福島第一原子力発電所 特定原子力施設に係る実施計画変更比較表（第I章）

福島第一原子力発電所 特定原子力施設に係る実施計画変更比較表（第Ⅱ章）

図-2 5号機 非常用炉心冷却系（低圧注水系） 系統概要図

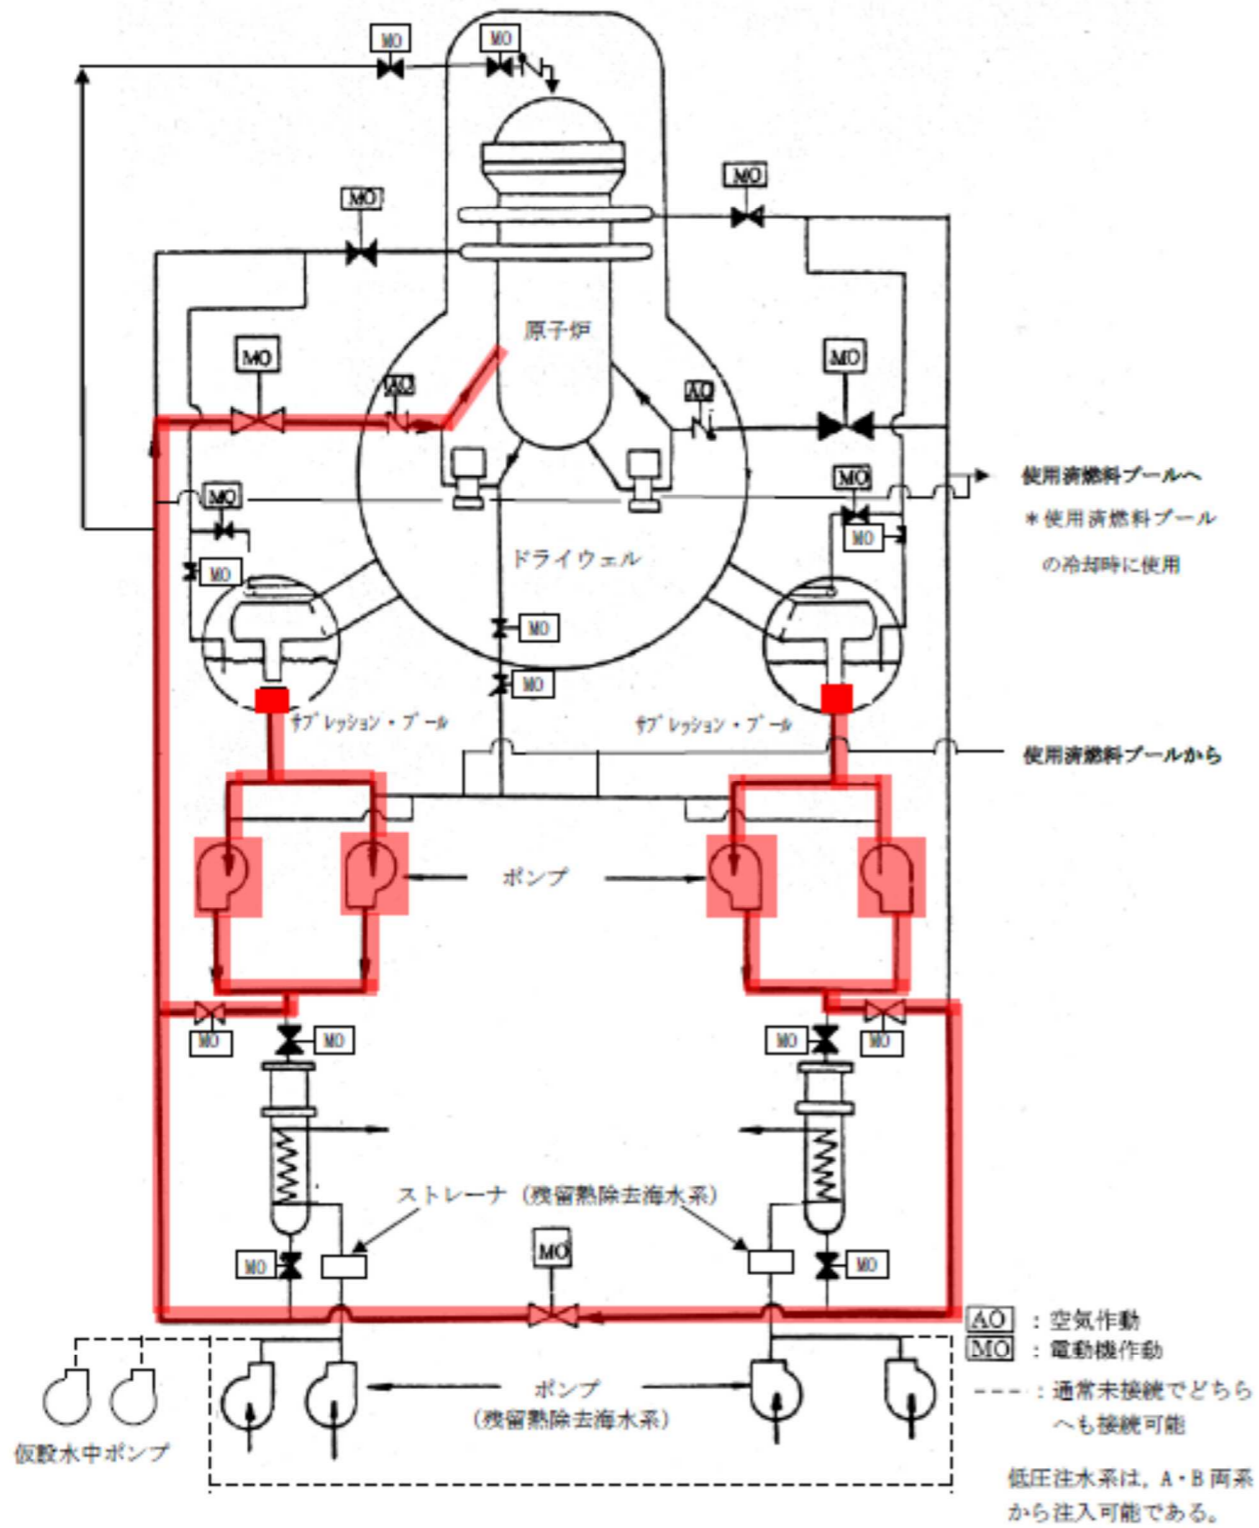
(記載の削除)

現状に合わせた記載の適正化に伴う変更

図-4 6号機 非常用炉心冷却系 (低圧注水系) 系統概要図

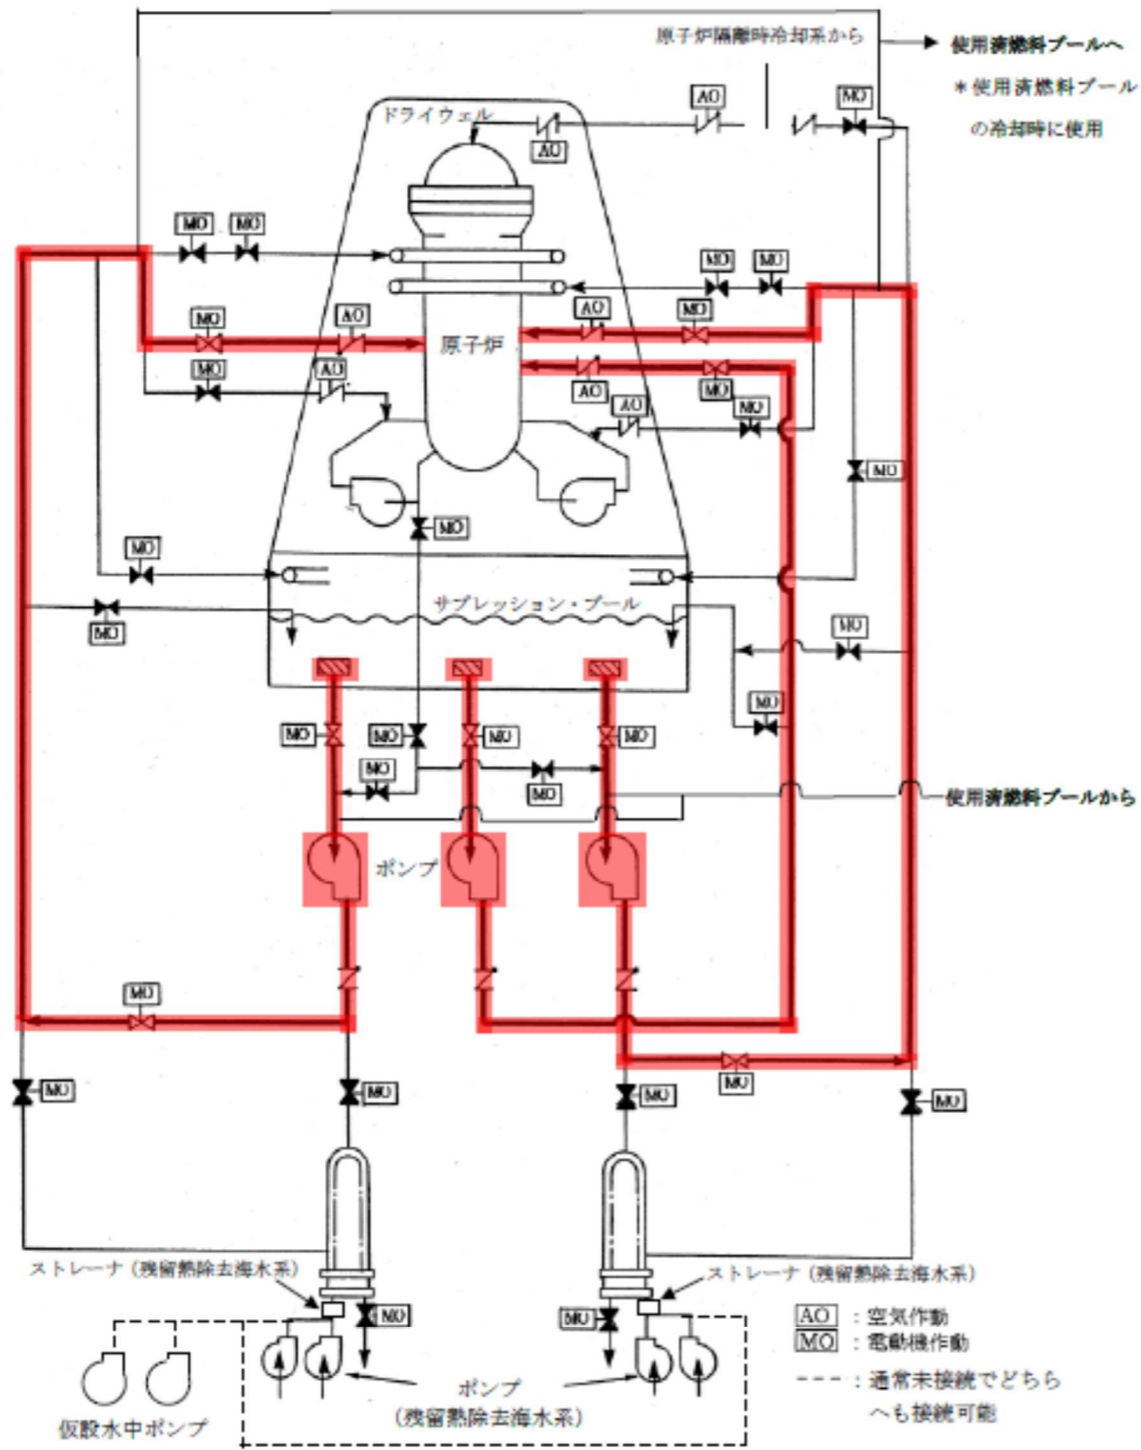
(記載の削除)

現状に合わせた記載の適正化に伴う変更

図-1 5号機 原子炉冷却材浄化系 系統概要図

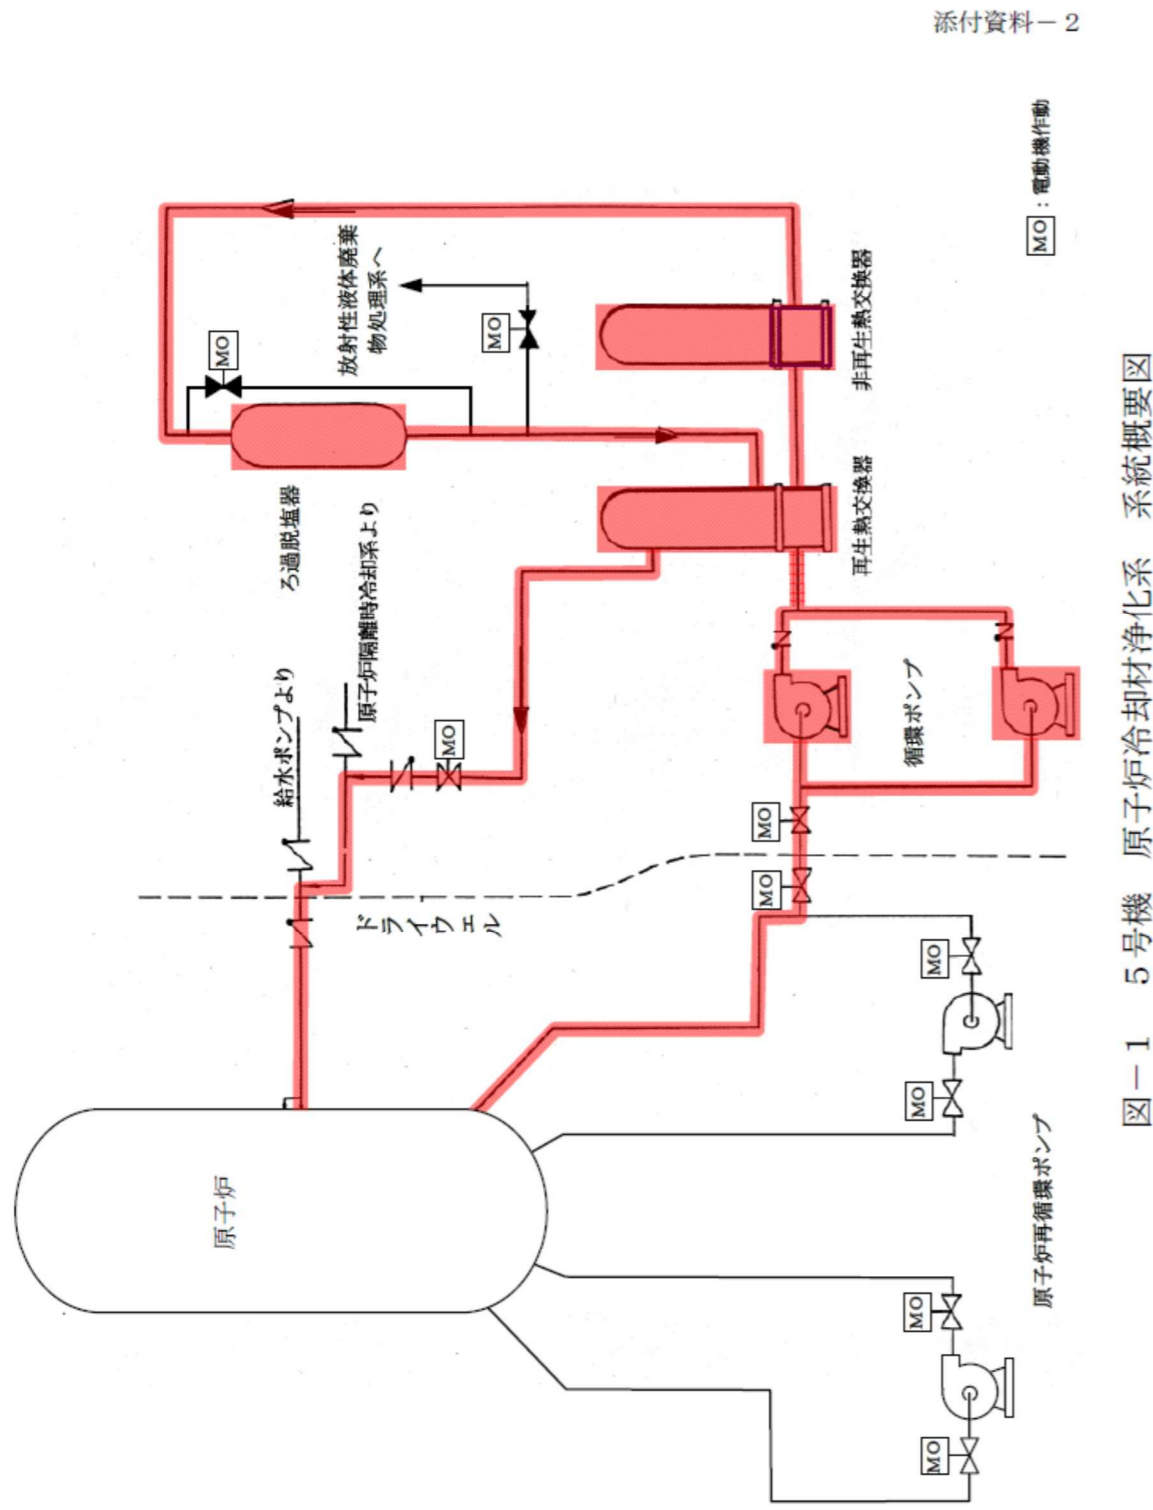
(添付資料-2 削除)

現状に合わせた記載の適正化に伴う変更

図-2 6号機 原子炉冷却材浄化系 系統概要図

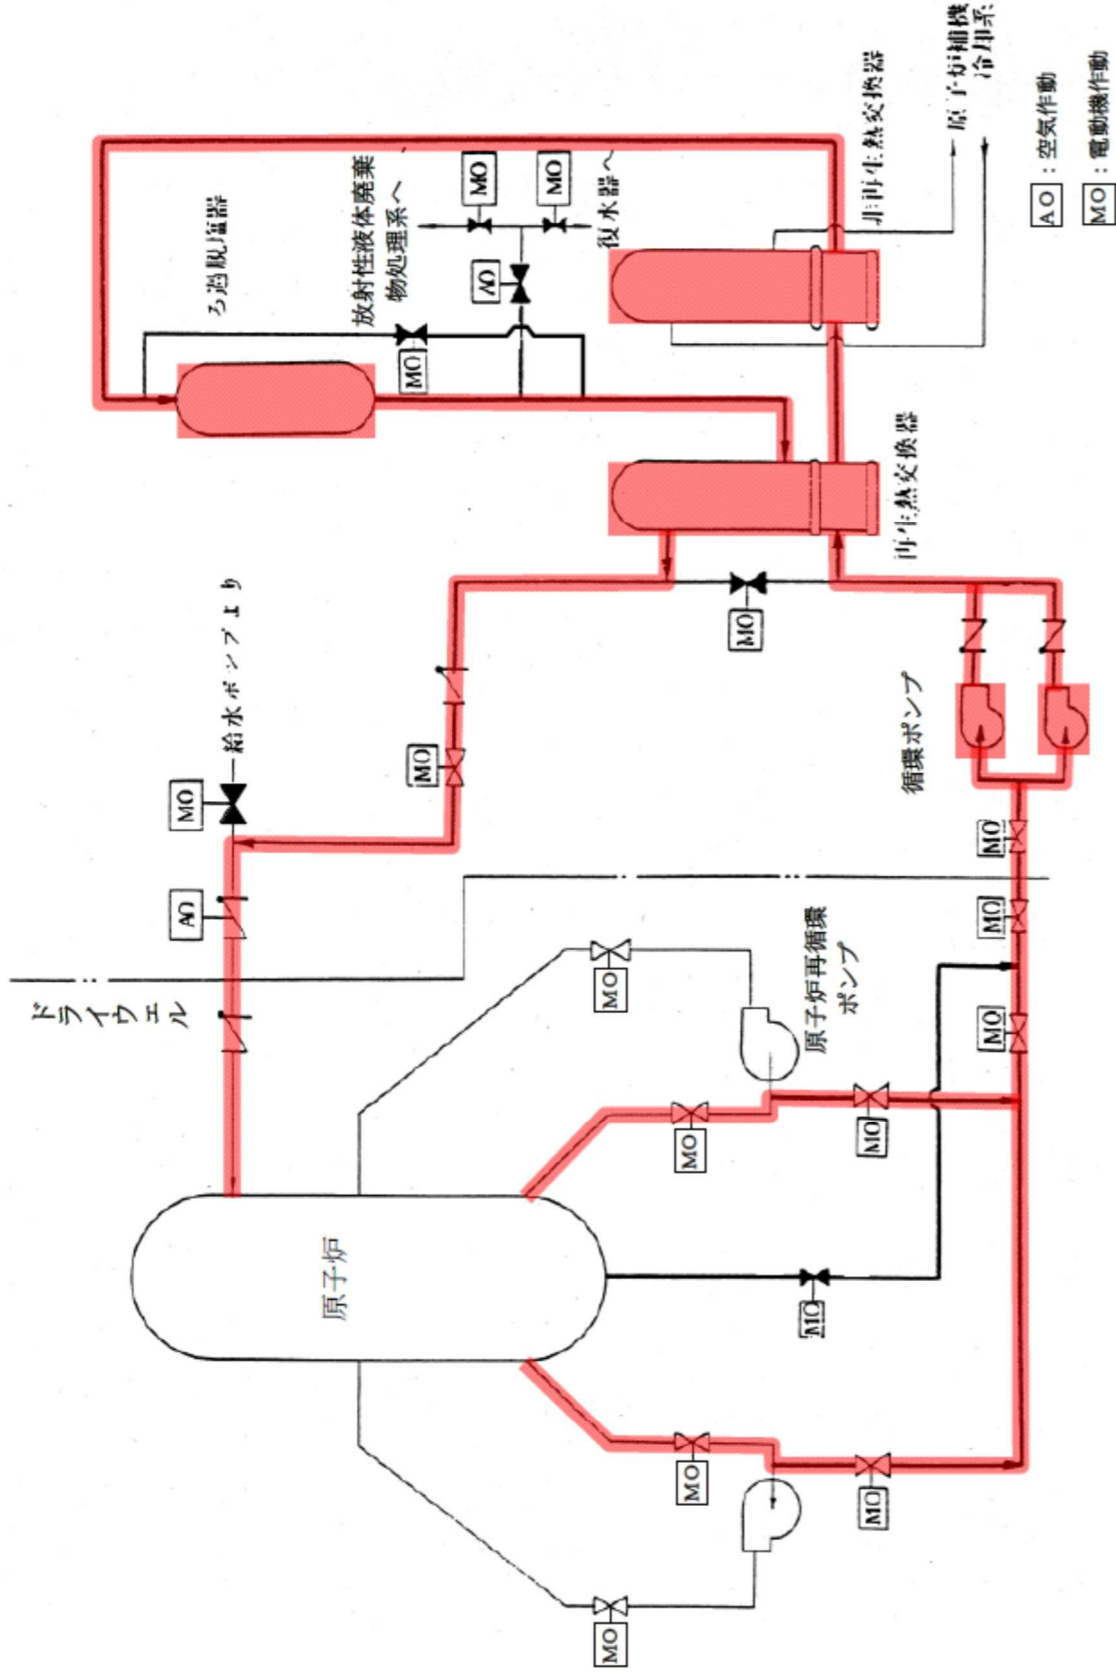
(記載の削除)

現状に合わせた記載の適正化に伴う変更

図-1 5号機 非常用ガス処理系 系統概要図

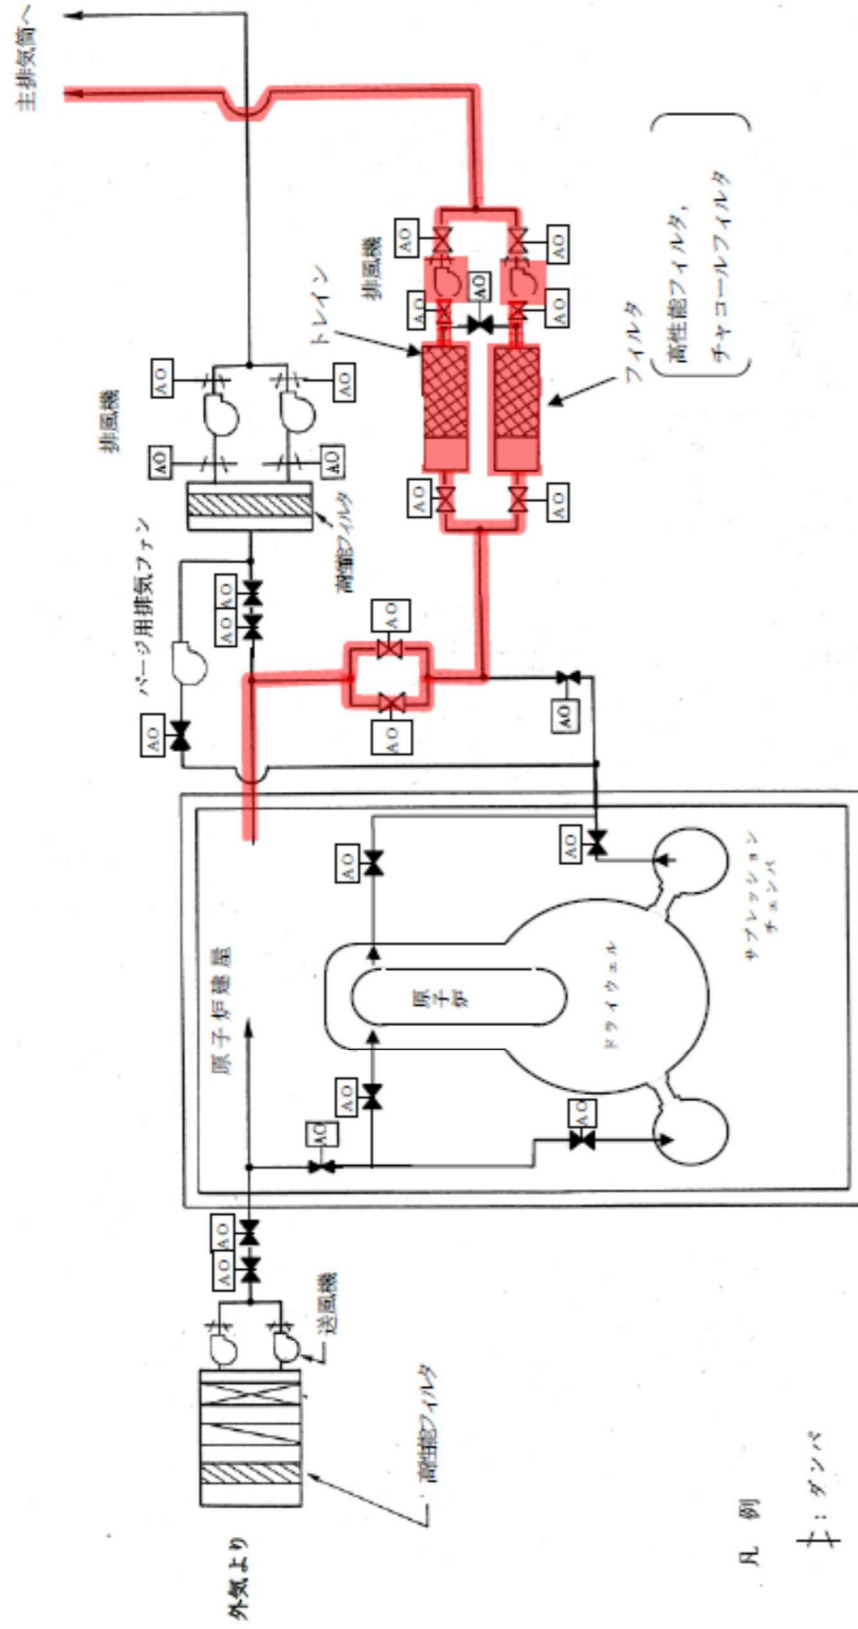
(記載の削除)

現状に合わせた記載の適正化に伴う変更

図-2 6号機 非常用ガス処理系 系統概要図

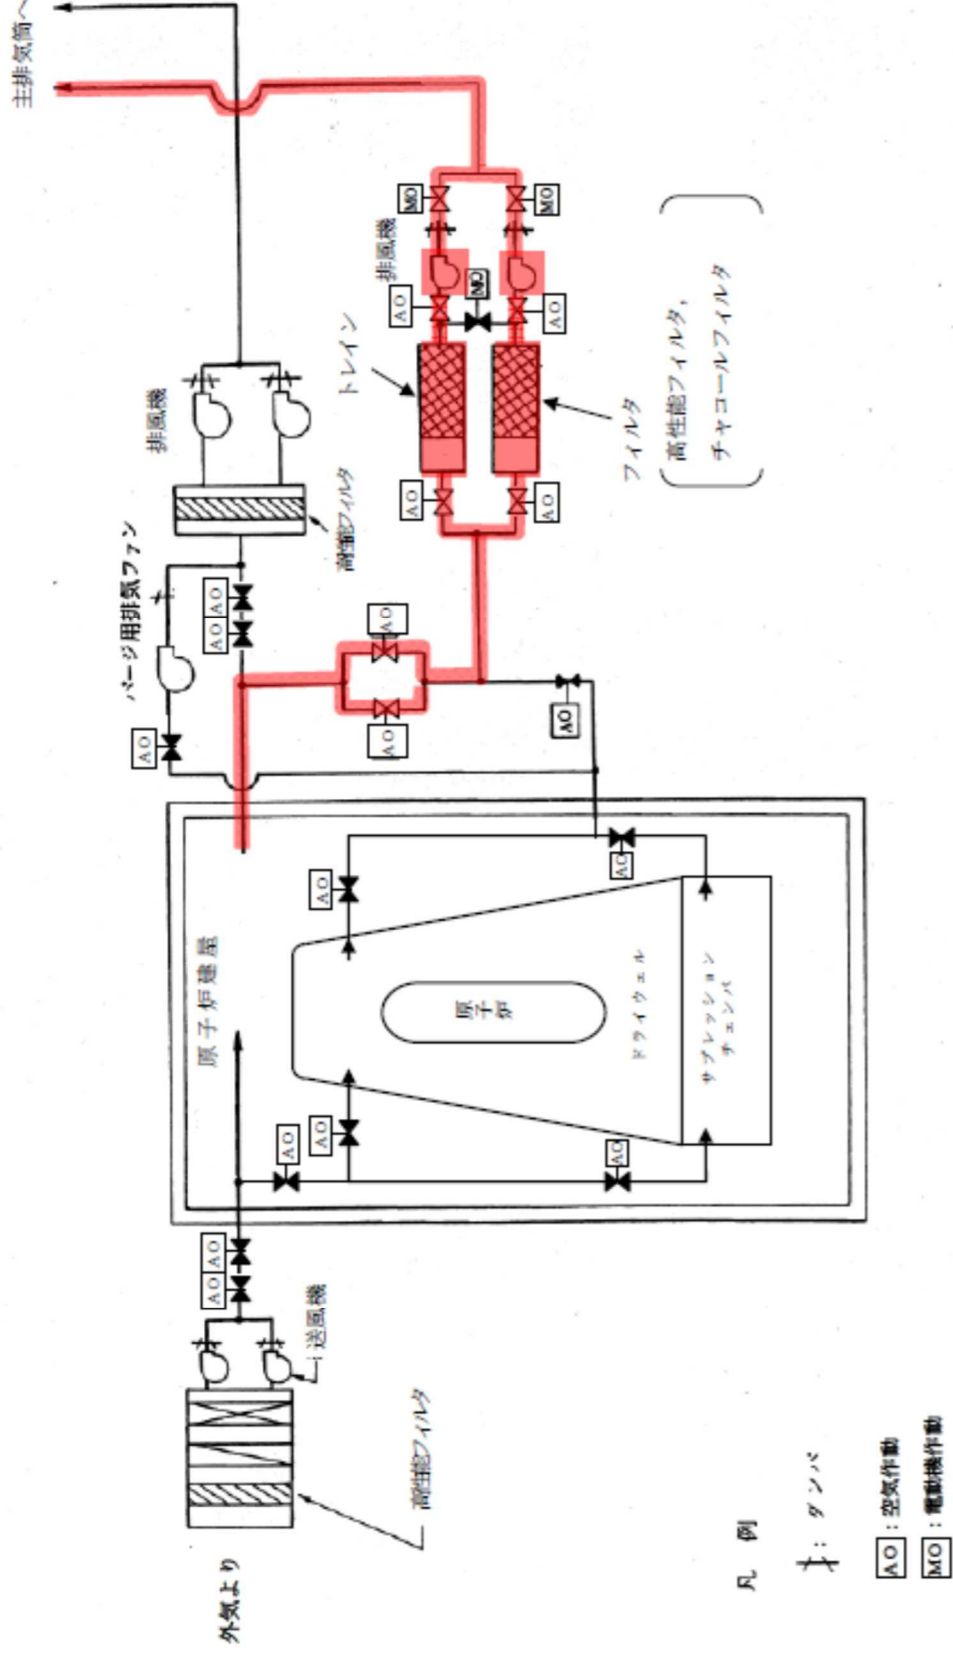
(記載の削除)

現状に合わせた記載の適正化に伴う変更
